## RE.QPS – 18. Centro Médico – EPC – Segurança do Trabalho

Em 28/03/2025, realizamos uma vistoria no 12º pavimento do Centro Médico onde encontramos a bandeja para coleta de materiais incompleta, também foi possível verificar uma área não protegida pela Tipo V.

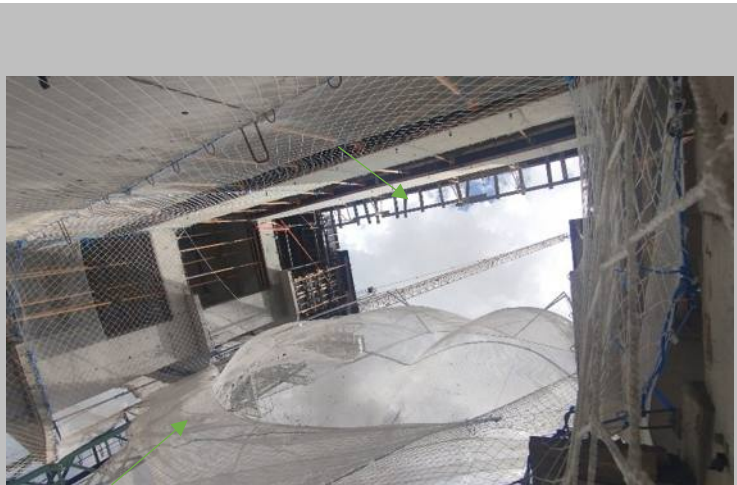
Item	Local	Documento/Observação	Excerto Texto/Imagem
1	Centro Médico 12º Pav	<p>Bandeja coletora de incompleta.</p> <p>18.9.4.3 Quando da utilização de plataformas de proteção primária, secundária ou terciária, essas devem ser projetadas por profissional legalmente habilitado e atender aos seguintes requisitos: a) ser projetada e construída de forma a resistir aos impactos das quedas de objetos; b) ser mantida em adequado estado de conservação; c) ser mantida sem sobrecarga que prejudique a estabilidade de sua estrutura.</p>	
2	Centro Médico 12º Pav	<p>Bandeja coletora de incompleta.</p>

- Realizar uma análise detalhada dos pontos de melhoria identificados nas fotos e implementar as ações corretivas necessárias com urgência.
- Realizar inspeções periódicas para garantir a manutenção das condições de segurança no canteiro de obras pelo corpo técnico de segurança do trabalho.

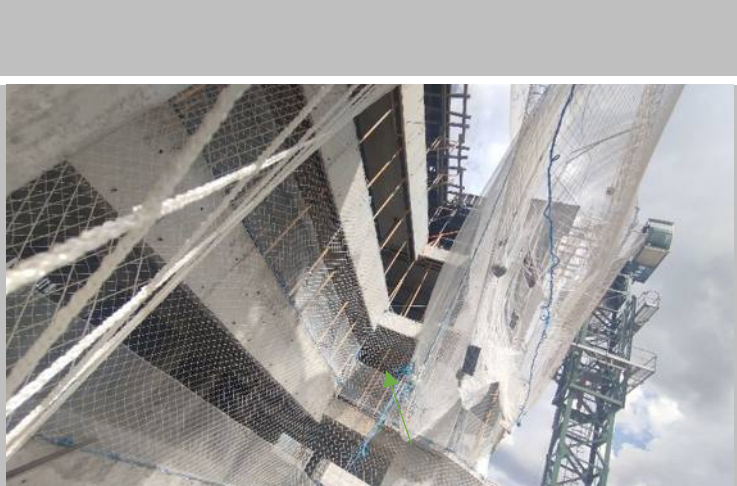
3	Centro Médico 12º Pav	Bandeja coletora de incompleta.	
4	Centro Médico 12º Pav	Bandeja coletora de incompleta.  Nota-se região abaixo não protegida pela Tela V e bandeja, região está que não está sinalizada ou isolada para a condição de trabalho acima.	
5	Centro Médico 12º Pav	Região em que a tela tipo V não está cumprindo sua função.  Acima é possível ver plataforma de trabalho sem o piso completo.  <i>"18.9.4 É obrigatória, na periferia da edificação, a instalação de proteção contra queda de trabalhadores e projeção de materiais a partir do início dos serviços necessários à concretagem da primeira laje."</i>	
6	Centro Médico 12º Pav	Região em que a tela tipo V não está cumprindo sua função.
